Ref.215090301

サーボドライバ仕様変更に関する御案内

SVEシリーズ、SVFシリーズ（kw未満クラス）

2. 変更部品

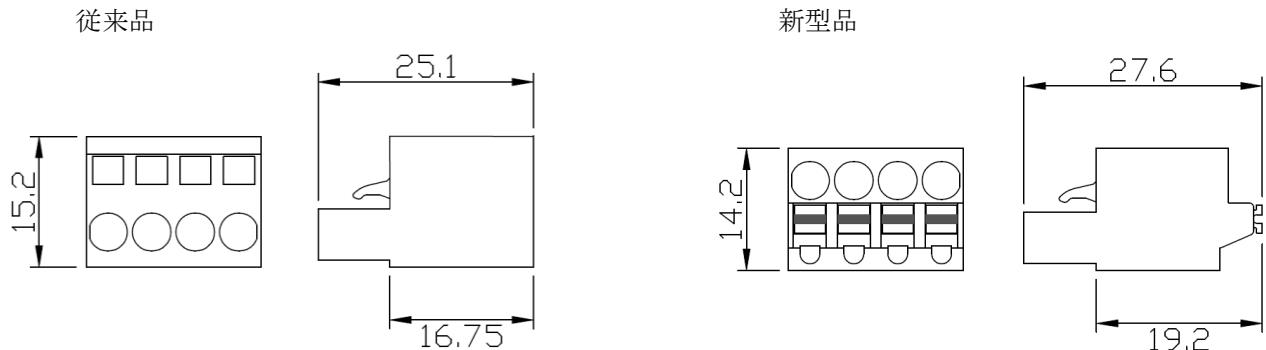
CN1 電源用コネクタ ワイドミュラー製

CN2 モータ用コネクタ ワイドミュラー製

CN7 回生用コネクタ ワイドミュラー製

コネクタ No	用途	色	ピン数	型名			
				従来品		新型品	電線接続方式
				電線接続方式	電線接続方式		
CN1	電源	オレンジ	3	170747	バネ接続	1013690000	プッシュイン接続
CN2	モータ	ブラック	4	170771	バネ接続	1013450000	プッシュイン接続
CN7	回生	オレンジ	2	170746	バネ接続	1013680000	プッシュイン接続

新型品では接続方式がプッシュイン接続へ変更になります。

プッシュイン接続で撲線をご使用になる場合、専用圧着端子（フェルール）と圧着工具で先端を処理する必要があります。
